Parc Éolien de la Sainte Croix

Note réponse à la demande de
compléments
avec adaptation de l'implantation

Octobre 2021

Effets cumulatifs

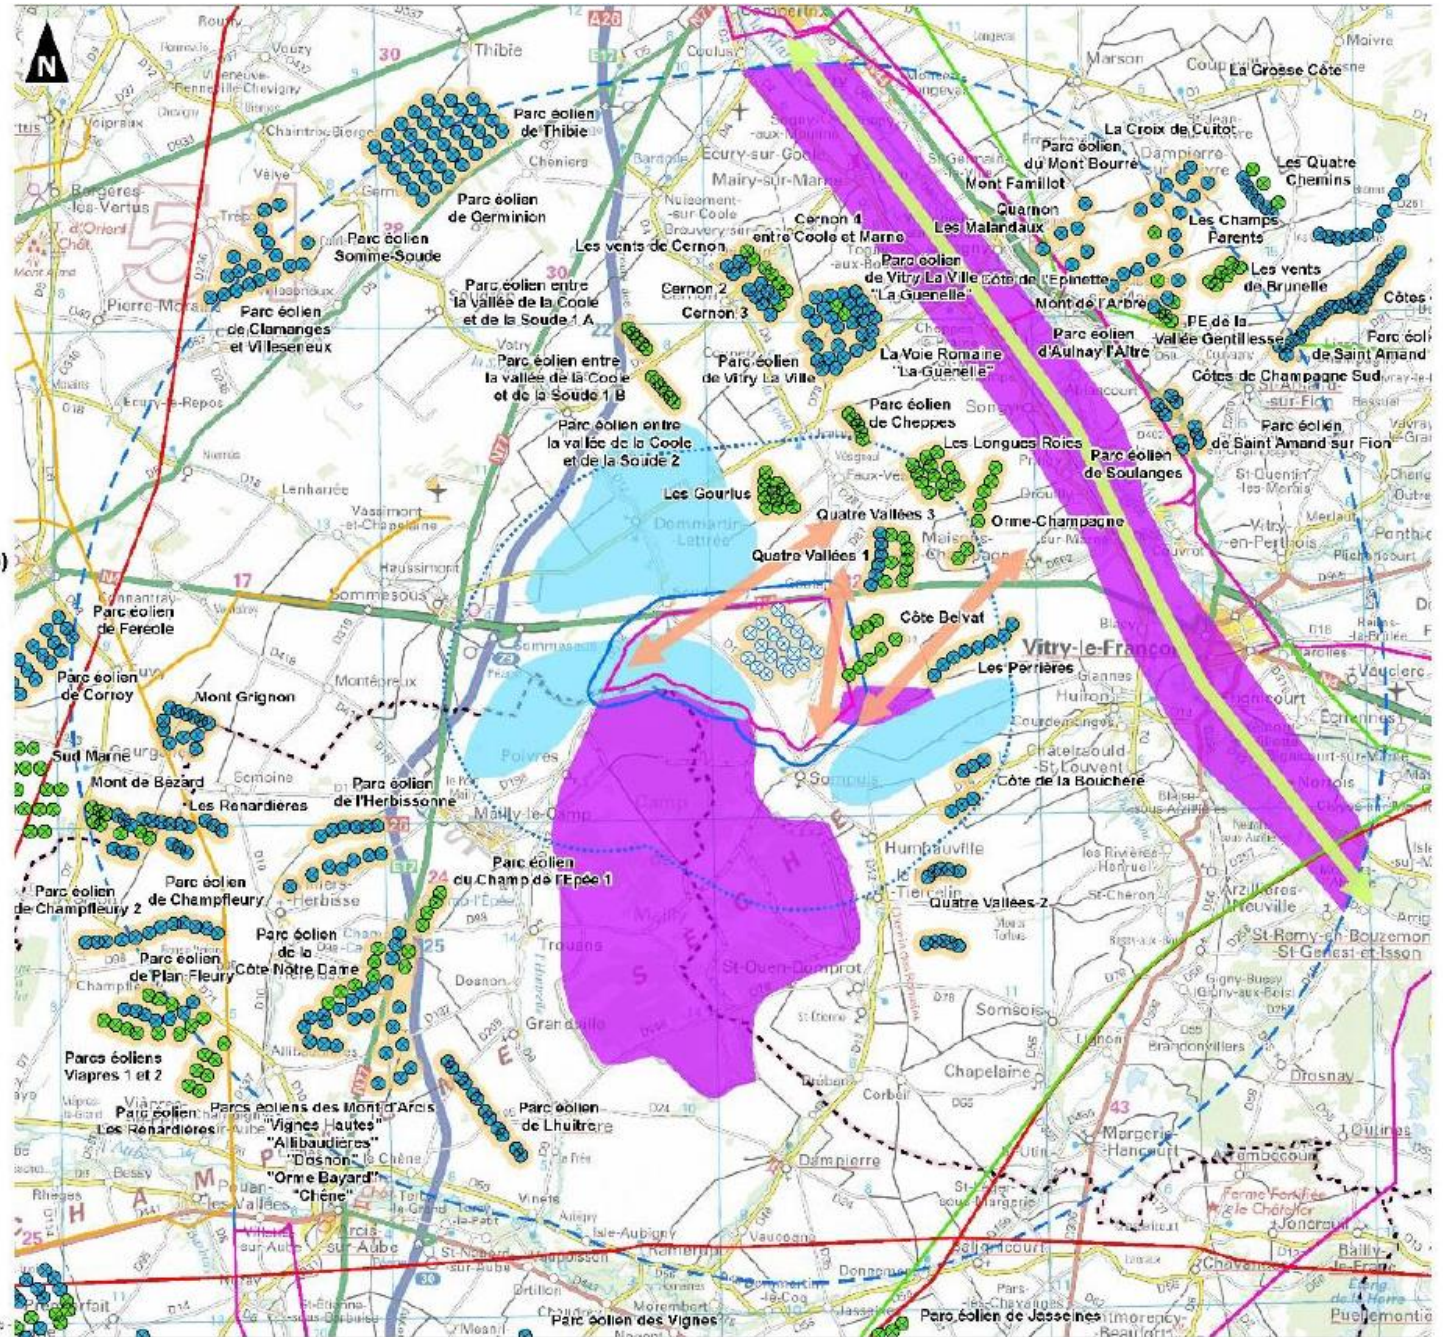
Enfin, le projet de parc éolien de Sainte-Croix vient considérablement réduire l'espace de respiration laissé libre entre le parc de Maison Dieu et le camp militaire de Mailly, principal réservoir de biodiversité du secteur (cf. carte des effets cumulés, p.124 de l'étude écologique). Cette proximité, conjuguée aux caractéristiques des éoliennes qui présentent une garde au sol très faible de 25 à 34 m, ne peut qu'accroître l'impact du projet sur les populations aviaires.

Il est vrai que le parc éolien Sainte-Croix vient réduire l'espace de respiration laissé libre entre le parc de Maison Dieu et le camp militaire de Mailly. La carte qui suit montre que la zone du parc éolien de Sainte Croix est, en effet, à une extrémité de l'espace de respiration, mais cet espace de respiration ne mène à aucun réservoir de biodiversité en particulier.

Le parc éolien de Maison Dieu étant en construction, le parc de la Sainte Croix s'inscrira dans un pôle d'éoliennes existant et il ne viendra pas créer de barrière supplémentaire à l'axe de migration Nord-est / Sud-Ouest. Par conséquent, l'espace de respiration ne présentant pas d'intérêt écologique particulier, contrairement au camp de Mailly, qui demeure exempt de tout impact, les effets sur la population aviaire restent non significatifs. Il est important de rappeler que la migration dans le secteur **est diffuse et diffère dans le temps. Les mesures d'éloignement des éoliennes des habitats favorables à l'avifaune, et la volonté de rapprocher le parc éolien de la Sainte-Croix du parc de Maison Dieu pour éviter et réduire les impacts au maximum, devront suffire à avoir un impact résiduel négligeable.**
